EZ/247/2024/ES

Dot. postępowania o udzielenie zamówienia publicznego prowadzonego w trybie przetargu nieograniczonego na podstawie art. 132 ustawy z dnia 11 września 2019r. Prawo zamówień publicznych (Dz. U. z 2023r. poz. 1605 ze zm.) na Sukcesywne dostawy sprzętu jednorazowego użytku dla potrzeb oddziałów Wojewódzkiego Szpitala Zespolonego w Kielcach.

Dot. Pakietu nr 2 poz. 1

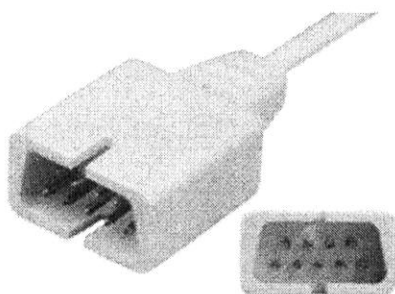
Czy Zamawiający oczekuje wtyczki z długim wycięciem na środku w górnej i dolnej części?

Odpowiedź: Zamawiający oczekuje wtyczki kompatybilnej z monitorem Nihon Kohden.

Dot. Pakietu nr 2 poz. 1

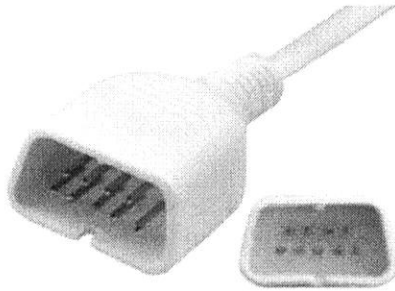
Czy Zamawiający oczekuje wtyczki z krótkim wycięciem w dolnej części?

Odpowiedź: Odpowiedź jak w pytaniu 16.
